1. Inleiding

Rijkswaterstaat, provincie Gelderland en Staatsbosbeheer werken aan plannen voor herinrichting van de Uiterwaarden van Wamel, Dreumel en Heerewaarden (UWDH). Onder andere door de aanleg van een aantal meestromende nevengeulen en een andere manier van terreinbeheer zal nieuwe natuur ontstaan die invulling geeft aan de doelen van de Kaderrichtlijn Water (KRW), Natura 2000, Gelders Natuurnetwerk (GNN) en Nadere Uitwerking Rivierengebied (NURG) gericht op het verbeteren van de waterkwaliteit en het vergroten van de biodiversiteit.

3. Beantwoording per zienswijze

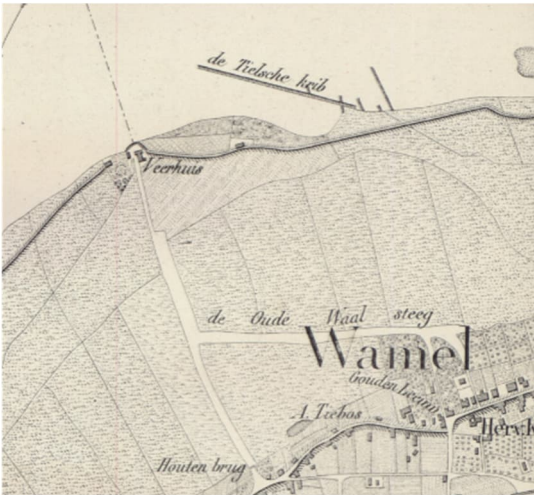
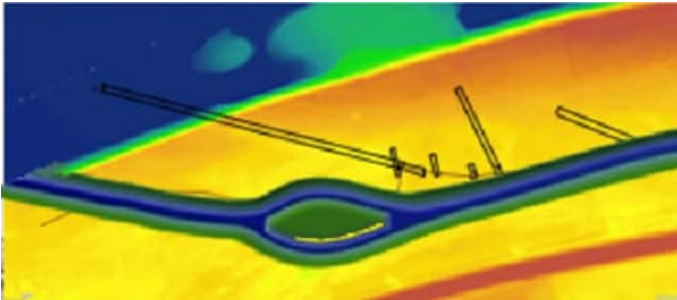
3.2	Connectiviteit Vonkerplas met Waal Het onderzoek waarvoor het Ministerie opdracht gaf, werd wel uitgevoerd. In februari 2023, werd het rapport “Ecologische Beoordeling Vonkerplas” door ATKB gepubliceerd en gedeeld met het UWDH-team. Uit het onderzoeksrapport blijkt dat de Vonkerplas en haar oevers een hoge soortenrijkdom kennen van planten én dieren met diverse (doel) soorten, die kenmerkend zijn voor helder en schoon water en dat er sprake is van een evenwichtig ecosysteem. Belangrijk in de context van dit bezwaar is de conclusie dat de soortenrijkdom nu sterk (positief) beïnvloed wordt, door de periodieke connectiviteit met de Waal. Ondanks die wetenschap, wordt de zomerdijk in het UWDH-ontwerp DO2.1 dichtgezet, om een smalle geul langs de Vonkerplas mogelijk te maken. Indieners geven aan dat hierdoor de ecologisch belangrijke, periodieke connectiviteit met de Vonkerplas verdwijnt. Toch wordt in de MER direct en indirect gesuggereerd dat de Vonkerplas ongemoeid blijft. Maar uitvoering van het ontwerp heeft een sterk negatieve invloed op de hele Vonkerplas. Dit wordt in de MER niet meegenomen. Integendeel, er wordt zelfs beweerd dat het dichtzetten alleen maar positieve effecten heeft, zoals een betere waterkwaliteit van de Vonkerplas. Een bijzondere claim, omdat het ecologische onderzoek nu juist concludeert dat de waterkwaliteit van de Vonkerplas al heel goed is, ook al stroomt er 20 dagen per jaar	Alle ontwerpbesluiten	De door indiener genoemde verbinding, die komt te vervallen, is slechts één van de verbindingen; er zijn er namelijk meer. In onderstaande figuur zijn deze locaties weergegeven: 1. Aan de zuidkant is de plas door middel van een duiker verbonden met de strang die verder zuidelijk via de haven nabij de scheepswerf is verbonden met de Waal. Deze duiker ligt op ca 3,5 m +NAP en is daardoor vanaf een Boven-Rijnafvoer van ca 2.100 m³/s (ca 155 dagen per jaar) verbonden met de Waal. Als de Waal boven deze stand uitstijgt, dan stroomt er rivierwater naar de plas. Voor de connectiviteit is met name deze verbinding belangrijk omdat zij een groot deel van het jaar beschikbaar is. Door de aanleg van de nevengeul verandert de situatie niet. De geul stroomafwaarts van de plas zal wel vaker gevuld zijn met water, maar de hoogte van de duiker bepaalt de instroomfrequentie en die verandert niet. 2. Via de oude haven is er een tweede verbinding. Het hoogste punt van deze route ligt op ca 6,1 m +NAP en die hoogte wordt bij een afvoer van 4.250 m³/s (ca 21 dagen per jaar) overschreden, waarna ook via deze route Waalwater naar de plas stroomt. Door de aanleg van de nevengeul verandert deze situatie niet omdat het hoogste punt in de verbinding niet wordt vergraven.	Nee

voedselrijk water uit de Waal in. Zo wordt een zekere achteruitgang van (doel) soorten naar een zeer onwaarschijnlijke plus (0/+) omschreven. Indieners geven aan dat de MER hier een onjuiste voorstelling van zaken geeft. Er is nergens melding gemaakt van dit essentiële ecologische rapport, -de uitstekende waterkwaliteit van de Vonkerplas of -het schadelijke effect van het dichtzetten van de periodieke verbinding met de Waal. Met het negeren van dit rapport, worden ook de participatie, -kennis en de aanwijzingen van het Ministerie buiten het project geparkeerd.		3. Ongeveer tegelijkertijd met locatie 2 overstroomt ook de door indiener genoemde overlaat. Deze heeft een hoogte van 6,3 m +NAP en overstroomt bij 4.300 m³/s (ca 20 dagen per jaar). Omdat de kade hier wordt doorgetrokken verandert de situatie hier wel en wordt gelijk aan de veel lagere frequentie waarmee de kade overstroomt (ca 1,5 dag per jaar). 4. Aan de noordkant van de plas heeft de zomerkade een laagste punt van 7,25 m +NAP. Dit niveau wordt bereikt bij een afvoer van 7.150 m³/s (ca 2,5 dag per jaar). Deze afvoer komt gemiddeld eens in de ca 2 jaar voor. Door de aanleg van de nevengeul verandert de situatie hier niet. 5. Vanuit de noordkant is er nog een tweede verbinding, via de sluis in de zomerkade. Deze wordt opengezet om het water uit de ten noorden gelegen polder af te voeren wanneer deze zich na een hoogwater met water heeft gevuld. Inundatie van de zomerkade rond deze polder vindt plaats bij een afvoer boven 6.400 m³/s (ca 4 dagen per jaar). Deze afvoer wordt gemiddeld in 2 van de 3 jaren bereikt. Door de aanleg van de nevengeul verandert de situatie hier niet. Een van de andere onderdelen van het plan heeft ook nog invloed op de instroomfrequentie. Het gaat daarbij om het verlagen van de leikade over een lengte van ca 350 m van 9,1 m +NAP naar 8,0 m +NAP (locatie A op de kaart). Overstroming van dit traject vindt daarom niet langer pas plaats bij 9.500 m³/s (ca 0,5 dagen per jaar, gemiddeld eens in de 10 jaar) maar al bij 6.800 m³/s (ca 4 dagen per jaar, gemiddeld eens in de 1,5 jaar). Door deze verlaging zal de instroom van rivierwater dus weer iets groter worden. De Vonkerplas is dus via verschillende routes gedurende het jaar verbonden met de Waal. Voor de connectiviteit is vooral de duiker in het zuiden van belang en dat verandert

niet door het afsluiten van de overlaat aan de westkant van de plas. Wat de toestroom van voedselrijk Waalwater betreft, zorgt het ophogen van de overlaat ervoor dat een van de wegen wordt afgesneden, maar de plas zal ook dan nog steeds via al de andere wegen bereikbaar blijven voor het water. De verminderde aanvoer via locatie 3 zorgt er ook niet voor dat er minder rivierwater naar de plas stroomt, de andere locaties nemen dat over; hoogstens duurt het iets langer voor een bepaald peil is bereikt, wat wel weer wordt gecompenseerd door de grotere frequentie waarmee de kade bij A overstroomt.

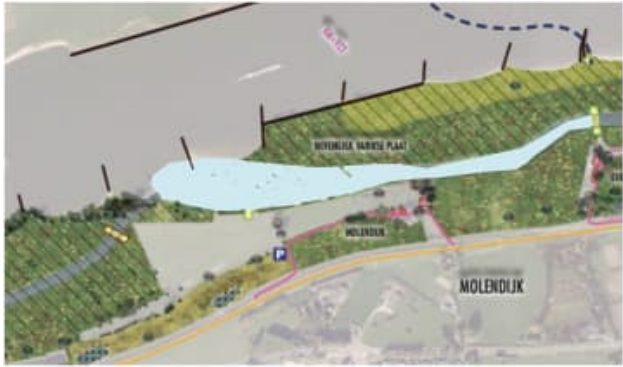
9.7	Maatregelen tegen erosie bij inlaat kribvak De inlaat van nevengeul Varikse Plaat komt aan de stroomafwaarts gelegen zijde van het kribvak waaraan perceel van indieners is gelegen. Sinds de oplevering van de langsdam aan de overzijde van de Waal een paar honderd meter stroomopwaarts van de woning van indieners, en het (te) kort, dwars daarop staande krib is er sprake van een atypische stroming in dit kribvak (normaal stroomt "kribwater" mee met de rivier op de koppen van de kribben (stroomnaad) en terug langs het strand).	Ontwerp bestemmingsplan Buitengebied herziening 2021, Uiterwaarden Wamel, Dreumel,	De vorm van het rivierbed en haar oevers zijn aan continue verandering onderhevig, ten gevolge van diverse oorzaken zoals: stroomsnelheden in het zomer- en winterbed, de wisselende rivierwaterstand, wijzigingen in de loop der tijd aan kribben en langsdammen en niet in de laatste plaats de golven die de scheepvaart veroorzaakt. Op veel plaatsen langs de rivieroever van de Waal vindt daarbij sedimentatie of afslag plaats. De verandering van de oever bij het kribvak waar indiener op wijst, wijkt hier niet wezenlijk van af. Met de tijd zal de rivier het landschap vormen en binnen zekere grenzen laat de	Nee

De nu vooral half dwars op het strand, en met de hoofdstroom meestromende water direct aan de “vloedlijn” meelopende stroming (waterstand en scheepvaart bepaalde momenten) heeft de afgelopen jaren een substantieel deel van het zand aan de stroomopwaarts gelegen krib naar de stroomafwaarts gelegen krib getransporteerd. Omdat juist aan deze krib de inlaat voor de strang is bedacht voorzien indieners een lokale zandmotor die het stroomopwaarts gelegen deel van het kribvak nog sneller zal eroderen. Bij laag water is de zandophoging aan de stroomafwaartse zijde van het kribvak goed te herkennen. Het is dan ook het dringend advies van indieners om voldoende maatregelen te nemen die de erosie van het inlaat-kribvak tegen te gaan (volstorten met steenslag). De monumentale zwarte populier uit 1860 staat onder druk met uw projectdoelstellingen. Afgelopen jaren zijn er meerdere meters strand tussen de boom en de rivier al weggespoeld. https://www.monumentaltrees.com/nl/nld/gelderland/maasdriel/24608_dekop/  De Waal zal zijn tol eisen bij onderschatting van zijn krachten. Een inlaat capaciteit van 10% kan oplopen tot 1000 – 1200 m3/seconde.	Heerewaarden (Maasdriel)	rivierbeheerder de rivier haar gang gaan. Feitelijk speelt het natuurbeleid hierop in en willen initiatiefnemers de natuurlijke processen zoveel als mogelijk en verantwoord hun gang laten gaan. Dat betekent dat in de loop der tijd veranderingen kunnen ontstaan. Door oeverafslag zal bijvoorbeeld vegetatie verdwijnen en op specifieke plekken weer ontstaan. Daaraan zijn wel grenzen en de rivierbeheerder ziet hierop toe. Waterveiligheid is daarbij een belangrijk criterium dat niet in het geding mag komen en ook privaat eigendom mag niet worden aangetast. Mocht de situatie daar aanleiding voor geven dan zal de rivierbeheerder ingrijpen. Desalniettemin is er een mogelijk causaal verband tussen de geconstateerde erosieprocessen en de oplevering van het project Langsdammen. Uit onderzoek is gebleken dat er momenteel een verandering plaatsvindt in de ligging van de bodem van het zomerbed, waarbij de rivier naar een nieuwe evenwichtssituatie zoekt. Dit proces kan 10 tot 15 jaar duren, op sommige locaties mogelijk zelfs langer. Deze zoektocht naar dit nieuwe evenwicht gaat gepaard met erosie en sedimentatieprocessen. Een mogelijke oorzaak van het optreden van de geconstateerde erosie kan zijn een veranderend patroon van zijstromen vanuit de langsdam. Rijkswaterstaat is verantwoordelijk voor het monitoren van deze veranderingen, en zal tijdig moeten ingrijpen op het moment dat er zich ongewenste ontwikkelingen voordoen, zoals hierboven beschreven. De beheerder wordt vanuit het projectteam UWDH ingelicht over de genoemde ontwikkeling. Daarbij zal ook de veiligheid van de zwarte populier, bekend als de Kopse Boom, worden meegenomen. In het kader van het project UWDH wordt aan de zuidwestkant in het betreffende kribvak een instroompunt gemaakt voor de meestromende nevengeul Varikse Plaat. De geul zal permanent meestromen waarbij slechts een beperkte hoeveelheid water onttrokken wordt aan de Waal (orde 1 – 1,5%). Direct na de instroom komt ook een inlaatwerk dat de hoeveelheid water bij een hogere waterstand beperkt. De stroming naar de geul, zal invloed hebben op de stroming in het kribvak en daarom ook op de morfologie aldaar, maar op voorhand worden hier geen grote effecten verwacht. Dit is gebaseerd op de ervaringen bij andere stromende nevengeulen die elders langs de Waal zijn aangelegd. Delen van de instroomopening zelf zullen ook worden “vastgelegd”, om erosie van de vrij steile oevers van de geul te voorkomen. Zoals bij alle nevengeulen die langs de rivieren zijn aangelegd zal er ook bij deze nevengeul monitoring plaatsvinden door RWS om de veranderingen bij te houden. In de beheer- en onderhoudsstrategie, welke als bijlage bij de toelichting op het bestemmingsplan ter inzage is gelegd, is dit vastgelegd.

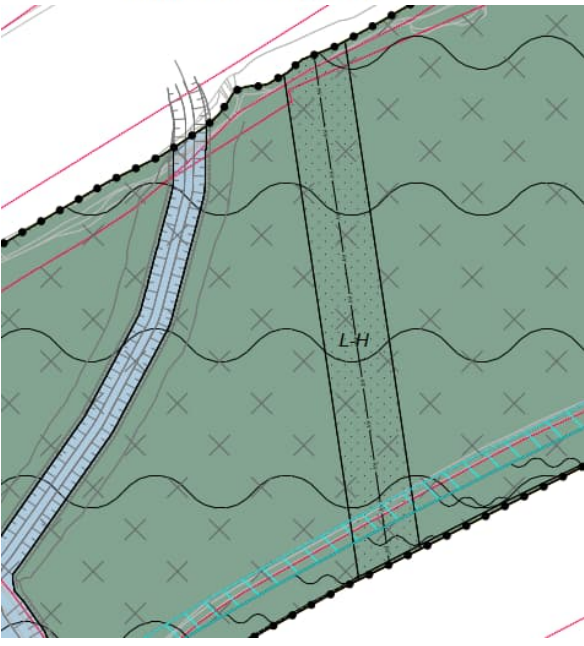
13.3	Verbeelding: A-watergang De A-watergang is nu aangeduid met bestemming 'water'. Indieners zouden graag zien dat de duikers in de A-watergang, ook als water worden bestemd. Het water loopt immers door, het vormt één aaneengesloten watergang, zij het ondergronds. Hieronder twee voorbeelden, niet limitatief.	Ontwerp bestemmingsplan Buitengebied herziening 2021, Uiterwaarden Wamel, Dreumel,	De duikers van de A-watergangen worden conform de legger opgenomen op de verbeelding met als bestemming water.	Ja, de reactie leidt tot een aanpassing van de verbeelding van het bestemmingsplan.

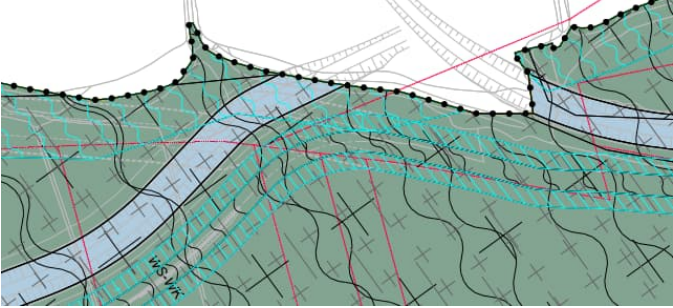
Heerewaarden (Maasdriel)		
13.4	Regels: Vrijwaringszone 2 In de regels is vrijwaringszone 2 opgenomen. Het lijkt alsof deze bestemming niet in het plan voorkomt, klopt dat? Als dat inderdaad klopt, adviseren indieners om regel 14.5 te verwijderen. Als dit wel voorkomt, of als u kiest om de beschrijving toch op te nemen in de regels, adviseren indieners om de modelregels van het waterschap hier op te nemen. Er is namelijk meer mogelijk in deze zone, dan nu in de regels is opgenomen. De modelregel van waterschap WSRL luidt als volgt: <i>“Vrijwaringszone – dijk –2 Ter plaatse van de gebiedsaanduiding ‘vrijwaringszone – dijk -2’ zijn de gronden naast de voor die gronden aangewezen bestemmingen, aangeduid als buitenbeschermingszone van de primaire waterkering.”</i>	Ontwerp bestemmingsplan Buitengebied herziening 2021, Uiterwaarden Wamel, Dreumel, Heerewaarden (Maasdriel)	Vrijwaringszone 2 komt voor nabij de binnendijs gelegen waterberging, zie onderstaande afbeelding. De modelregel zoals door het Waterschap is aangegeven wordt overgenomen.	Ja, de reactie leidt tot een aanpassing van de regels van het bestemmingsplan.

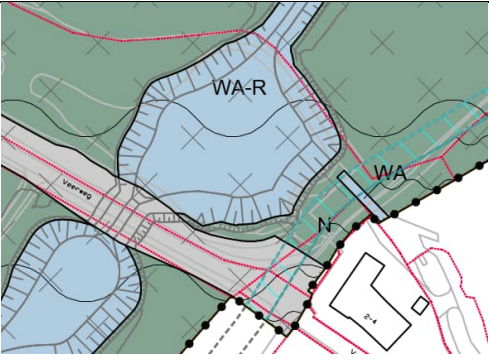
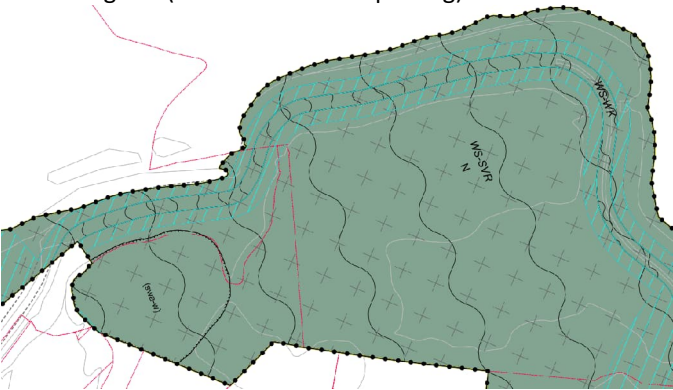
13.7	Verbeelding: A-watergang In de verbeelding zijn niet (alle) A watergangen in de uitwaarden opgenomen (incl duikers). De duikers ontbreken. Deze maken ook onderdeel uit van het watersysteem en worden wel vaker vergeten op verbeeldingen. 	Ontwerp bestemmingsplan Uiterwaarden Wamel Dreumel Heerwaarden (West Maas en Waal)	De duikers van de A-watergangen worden conform de legger opgenomen op de verbeelding met als bestemming water.	Ja, de reactie leidt tot een aanpassing van de verbeelding van het bestemmingsplan.

Nota van zienswijzen (Ontwerpbesluiten UWDH)				
23 augustus 2024				
13.8	Verbeelding: waterkering De vrijwaringszone is als vlak ook over de waterstaatswerk-waterkering(=kernzone) terecht gekomen. Omdat voor de kernzone strengere regels gelden dan voor de vrijwaringszone 1 (of 2) is dit ongewenst en geeft dat mogelijk verwarring. Beide vlakken bestaan dus naast elkaar en overlappen niet.	Ontwerp bestemmingsplan Uiterwaarden Wamel Dreumel Heerwaarden (West Maas en Waal)	Dit wordt aangepast.	Ja, de reactie leidt tot een aanpassing van de verbeelding van het bestemmingsplan.
